高浜発電所3,4号炉 運転期間延長認可申請 審査会合における指摘／質問事項の回答

2023年7月12日
関西電力株式会社

審査会合における指摘／質問事項の一覧

① 遅延膨張性のアルカリ骨材反応の潜在性について

(2) 粗骨材の観察結果 骨材の岩種・鉱物の確認 (1 / 2)

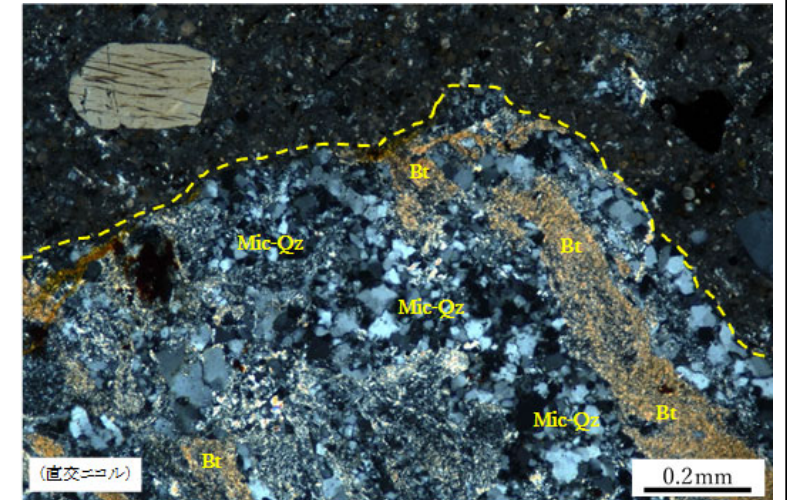
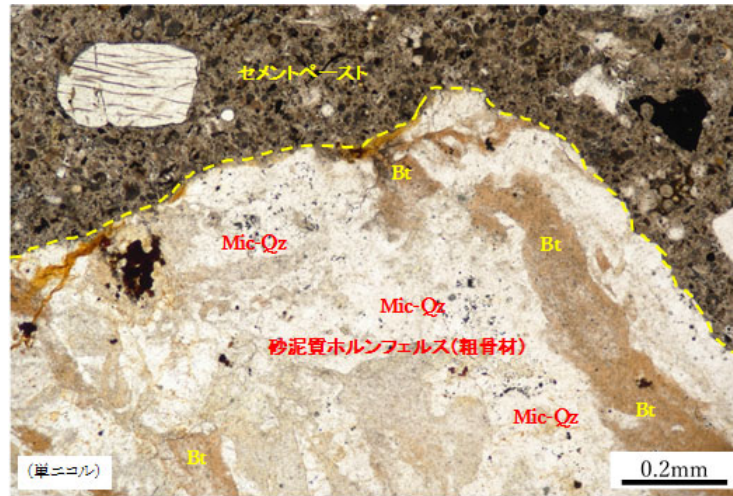
No	指摘／質問事項	回答頁
① (特別点検(コンクリート))	遅延膨張性のアルカリ骨材反応の潜在性について説明すること。	3
② (共通事項)	社内規程に基づいてどのような体制で評価プロセスのチェックを行ったか説明すること。	個別事項説明時に別途説明予定
③ (中性子照射脆化)	第5回監視試験で得られたデータについて、どのように分析して、特異な脆化が生じていないと考えたか説明すること。	個別事項説明時に別途説明予定
④ (照射誘起型応力腐食割れ)	3号炉の第9回定検で実施したバッフルフォーマボルトの超音波探傷検査について、具体的な方法、目的、適用規格等について説明すること。	個別事項説明時に別途説明予定

観察部位 (3号炉) : タービン建屋基礎マット

砂泥質ホルンフェルスは、砂岩や泥岩などの堆積岩が熱変成を受けた岩石である。熱変成の程度は粒子により異なり、原石に近いものから、二次的な鉱物が多く生成しているものまで確認された。**微晶質石英(遅延膨張性)**や黒雲母などが確認される。ASRの現象は認められなかった。
